监理工程师通知回复单

工程名称：新沂市 35 万千瓦（一期 25 万千瓦）户用分布式光伏发电项目

编号：SDSH-XY-TDHFD-031

王静整改照片 1

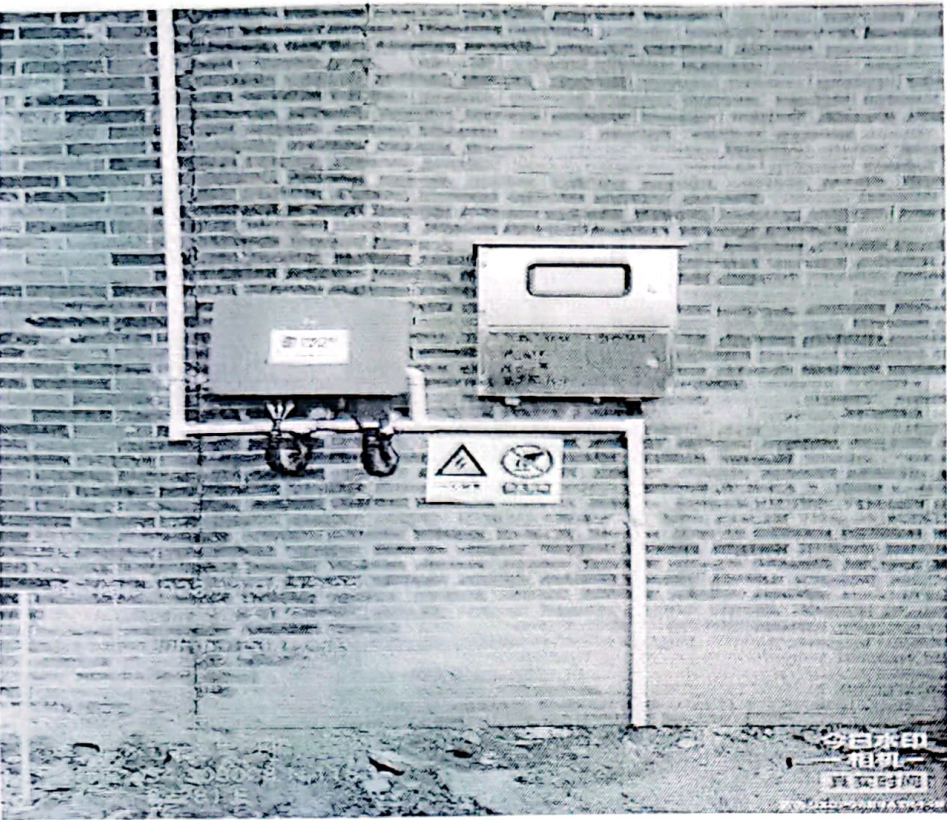
详细内容：农户王静逆变器处防火封堵未做好；逆变器下端软管未开孔；屋面防水开裂；螺栓螺母支架生锈；接地穿刺片未安装；所有扁铁焊接处未除锈；组件之间未打密封胶。

我方接到编号为 ZHJL-XY-TZD-AZ-031 的监理工程师通知后，已按要求完成了农户王静逆变器处防火封堵未做好；逆变器下端软管未开孔；屋面防水开裂；螺栓螺母支架生锈；接地穿刺片未安装；所有扁铁焊接处未除锈；组件之间未打密封胶等整改工作，请予以复查。
